VYSVĚTLENÍ ZADÁVACÍ DOKUMENTACE Č. I

Název veřejné zakázky:	Novostavba tělocvičny 2 a šaten na 2. ZŠ a MŠ Preislerova 1335, Beroun
Druh veřejné zakázky:	Stavební práce
Režim veřejné zakázky:	Podlimitní režim
Druh zadávacího řízení:	Zjednodušené podlimitní řízení
Název zadavatele:	Město Beroun
Sídlo zadavatele:	Husovo nám. 68, Beroun-Centrum, 266 01 Beroun
IČO zadavatele:	00233129
Právní forma zadavatele:	801 - obec nebo městská část hlavního města Prahy
Zastoupení zadavatele:	RNDr. Soňa Chalupová, starostka
Adresa profilu zadavatele:	https://zakazky.mesto-beroun.cz/profile_display_2.html
Název projektu:	Regionální sportovní infrastruktura 2020–2024 – novostavba tělocvičny 2 a šaten na 2. ZŠ a MŠ Preislerova 1335, Beroun
Registrační číslo projektu:	REUSC22-00118

STŘEŠNÍ PANELY	
(S11)	sendvičový střešní panel $U=0,13 \text{ W}/(\text{m}^2\text{K})$
	vlašské krokve
	dřevěný vazník_viz statický výpočet
	tl. 150 mm
	180/240 mm
	200/700–1000 mm

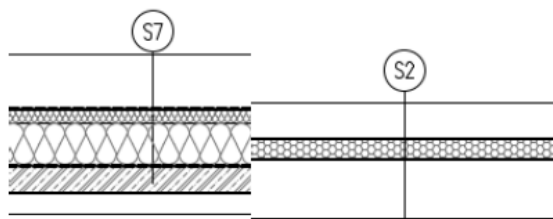
V dokumentaci je rozpor ve specifikaci skladeb střechy. Žádáme o upřesnění a sjednocení skladeb.

STŘECHA

Střešní plášť tvoří sendvičové trapézové panely s jádrem IPN. Na panely bude na stavbě aplikována folie z měkčeného PVC. Na objektu šaten a technický místností bude jednoplášťová plochá střecha rovněž s finální vrstvou z měkčeného PVC. Folie bude kotvená.

Ano, platí technická zpráva, ve výkrese chybí ve skladbě S11 finální PVC folie. Navíc v podélném řezu na hlavní střeše tělocvičny je chybně uvedena bublina S2 namísto správného označení S11.
